REGIONE SICILIANA CITTA' DI TRAPANI

Studio di dettaglio art. 3 L.R. 13/2015

OSSERVAZIONI - OPPOSIZIONI
CONFERENZA DEI SERVIZI - PARERI art. 3 comma 4

Data 3 giugno 2022

STRALCIO TAV. P.4.a scala 1:1000

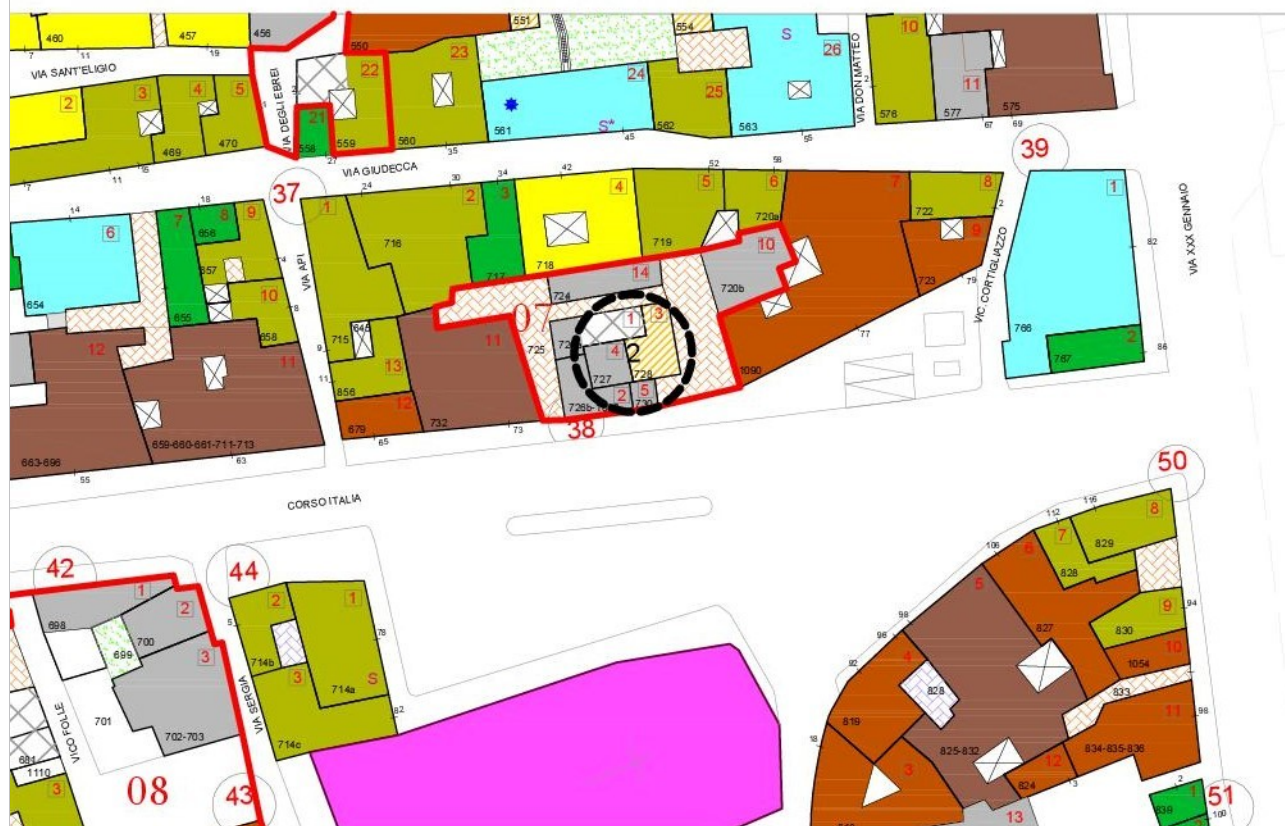
Parere : Osservazione/Opposizione accolta. Il manufatto può essere assimilato alla tipologia a.2 (deposito, locali artigianali o commerciali) e pertanto sottoposto alle indicazioni dettate dall'art. 6.1 delle Modalità Attuative dello studio di dettaglio . Conseguentemente la presente considerazione viene estesa a tutti i casi analoghi al caso in esame.

STRALCIO TAV. P.4.d scala 1:1000

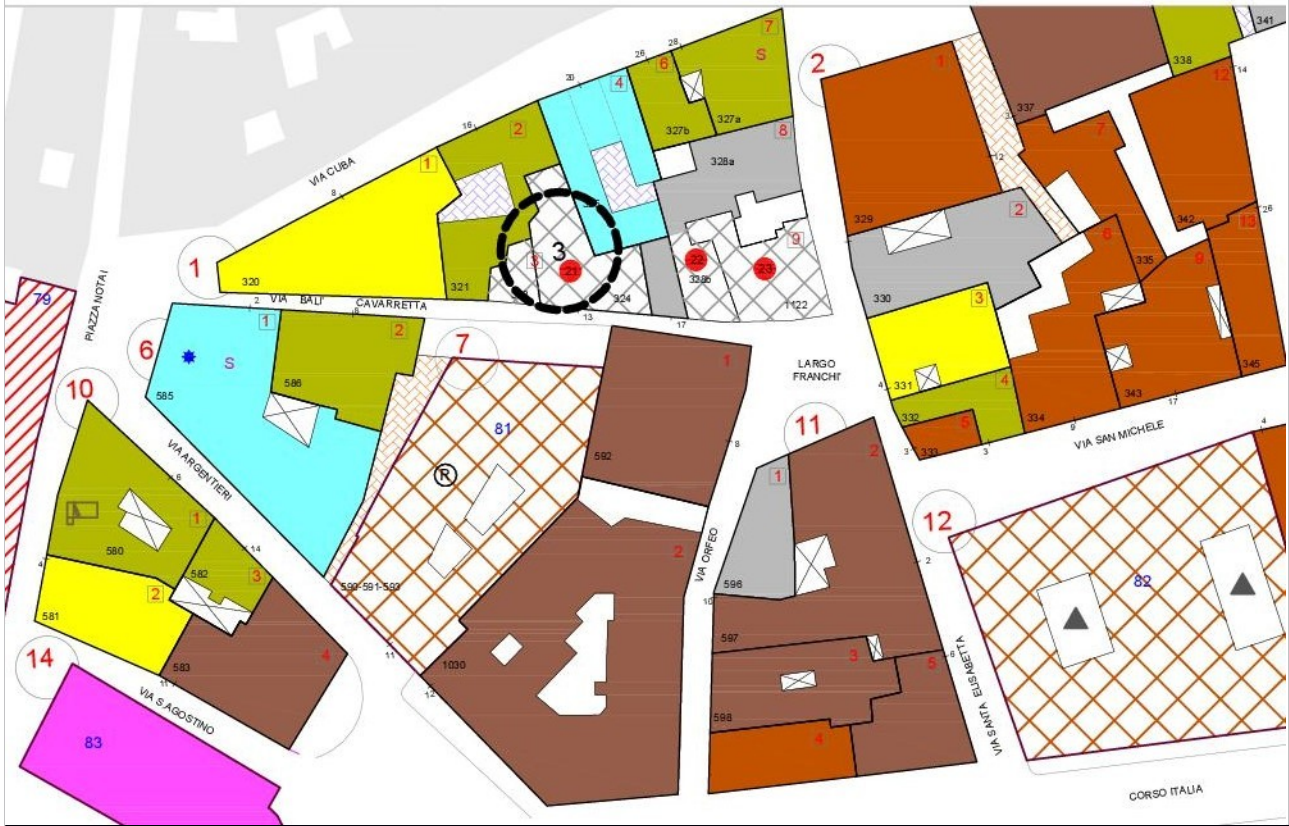
Parere : Osservazione/Opposizione accolta a condizione che venga prodotta documentazione comprovante l'originaria consistenza plano-volumetrica del manufatto originario. Inoltre dovrà essere prodotto rilievo plano-altimetrico della scala in pietra per verificare , così come richiesto, la necessità dell'allineamento all'edificio lato est .

STRALCIO TAV. P.4.d scala 1:1000

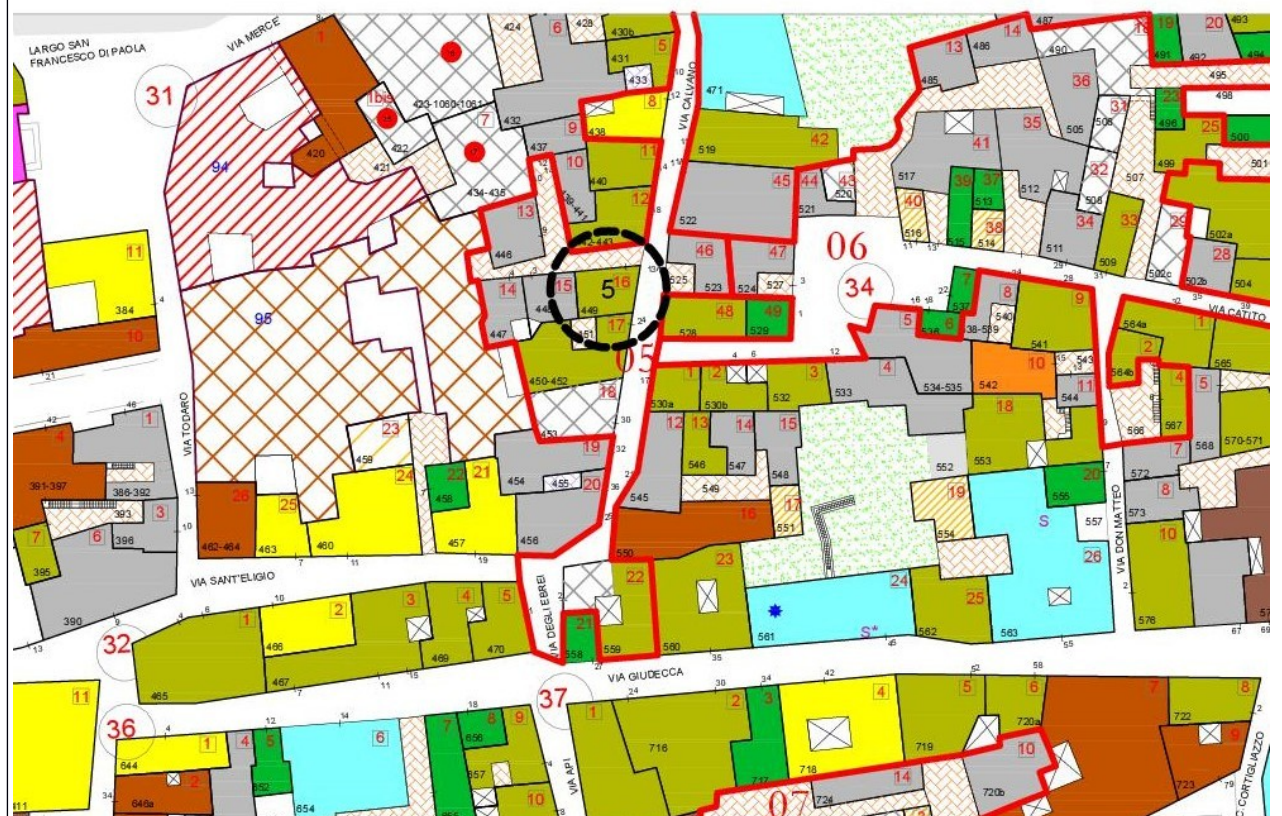
Parere : Osservazioni . La n° 1 viene accolta : è consentito di dotare i cancelli dei cortili di apriporta elettrico. Le restanti osservazioni, non essendo pertinenti alle finalità della legge regionale 13/2015, non vengono prese in considerazione.

Opposizioni. La n° 1 viene accolta consentendo la manutenzione straordinaria, ai sensi del D.P.R. 380/2001, anche ai palazzi gentilizi con esclusione di quelli vincolati ai sensi degli articoli 10-12 -13 del D. L.vo n° 42/2004.

La n° 2 viene accolta limitatamente all'uso dei marunazza o "similari".

Per la n° 3 si evidenzia che la prescrizione è applicabile solo nel caso di interventi che riguardano l'intero aspetto esteriore dei manufatti edilizi.

La n° 4 non viene accolta in quanto la prescrizione vale per l'intero edificio quindi anche per le sopraelevazioni disarmoniche debitamente autorizzate così come leggesi nello studio di dettaglio.

STRALCIO TAV. P.4.e scala 1:1000

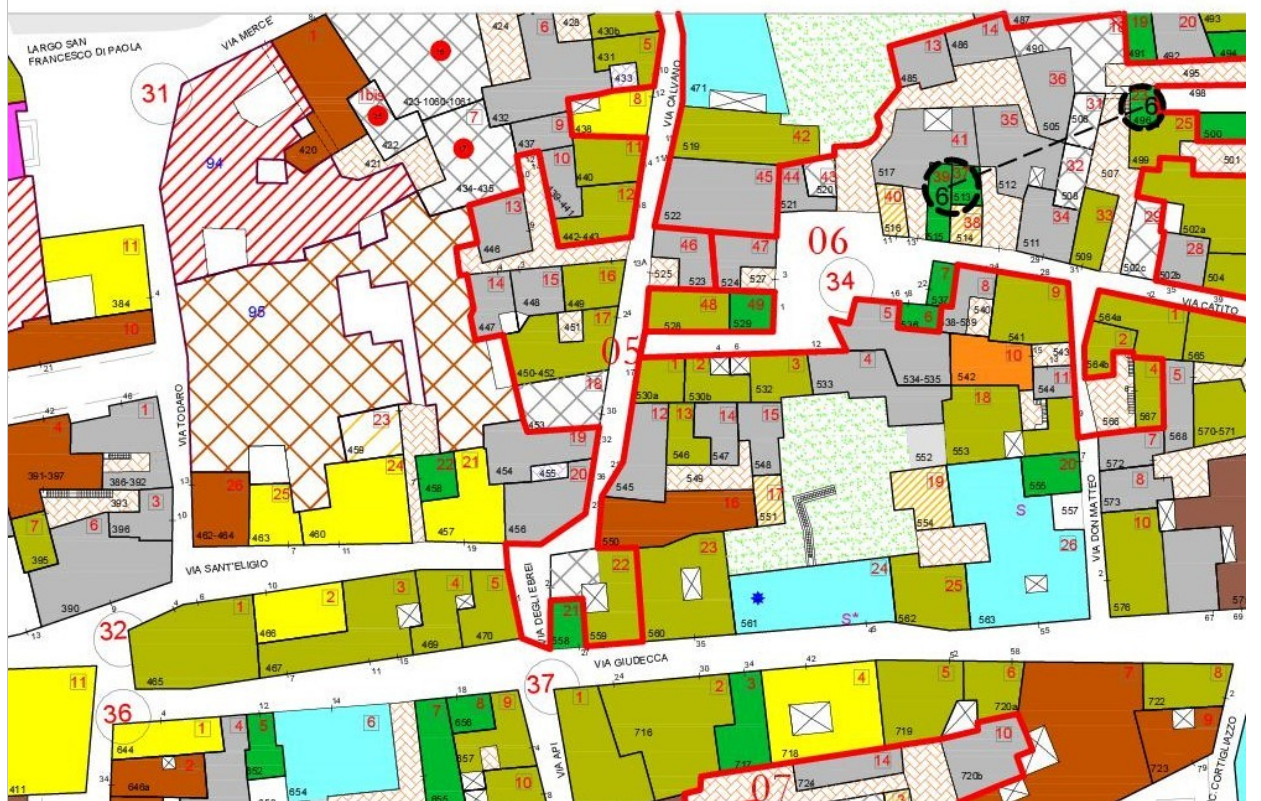
Parere : Opposizione . La n° 1 viene accolta : è consentito il mantenimento dell'attuale cancello metallico
La n° 2 e la n° 3 non si accolgono in quanto in contrasto con la tipologia individuata dallo studio di dettaglio.
